Samþykkt á fundi byggingarnefndar þ. 27/2 1963.
BYGGINGAFULLTRÚINN
Í HAFNARFIRÐI
F. Sigurðsson

Kelduhvammur nr. 9	Blað 2
Grunnmynd	1:100
Jarðhæð	1:100
I. hæð	1:100
II. hæð	1:100
Hafnarfirði í febr. 1963	
F. Sigurðsson

Grunnmynd:

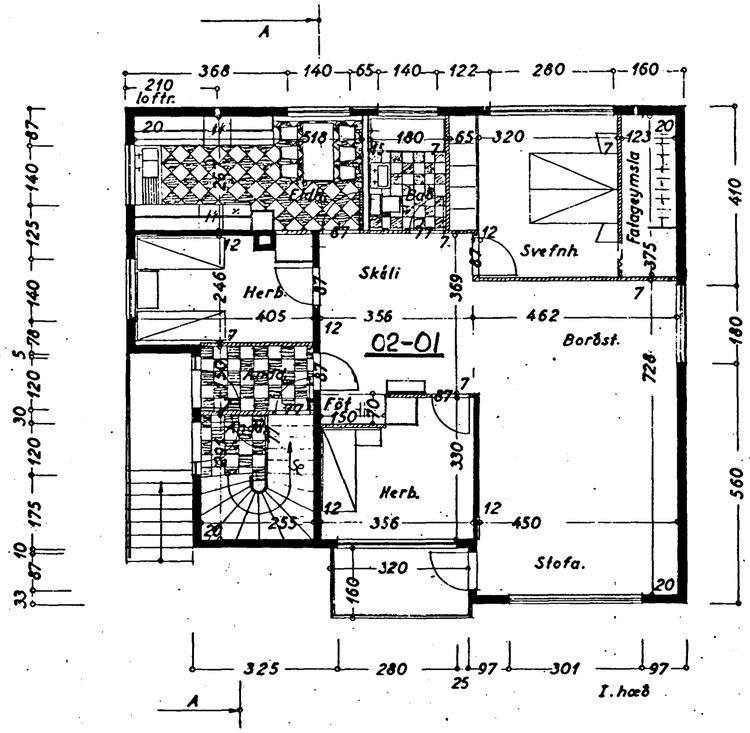
Punktalínurnar sýna hvernig sökkulveggirnir hafa verið steyptir, en fyrirhugað var að byggja hús á lóðinni samkvæmt teikningu Tómasar Vigfússonar dags. 2. júlí 1957 (samþ. af byggingarnefnd 18. júlí 1957).

Heildregnu línurnar sýna hvernig sökkulveggirnir þurfa (helzt) að vera undir þessu húsi og málsetning miðuð við það.

Jarðhæð:

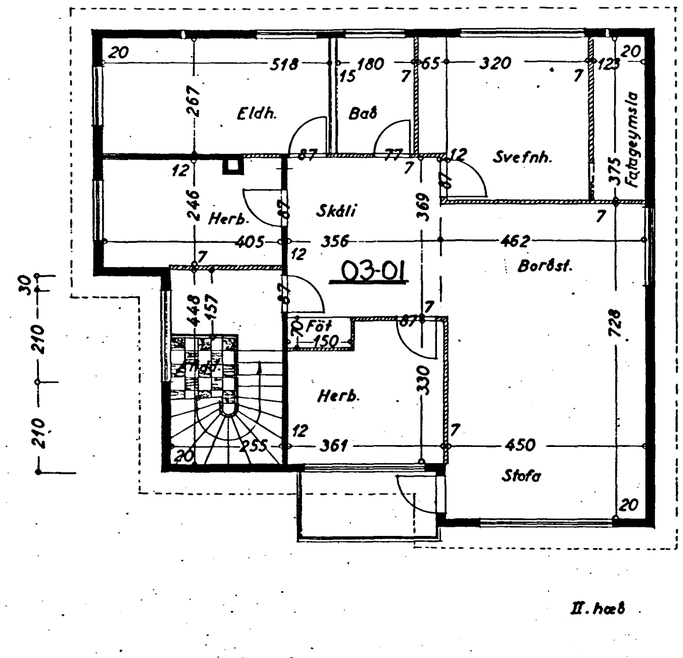
Lofthæð við mótaupphitát skal vera 278 þar sem gert er ráð fyrir að 8 cm einangrun komi ofan á t.gólf. Jafnframt skal gluggaísetning vera 8 cm hærri, (sjá blað 1), svo og hæð hurðargata.
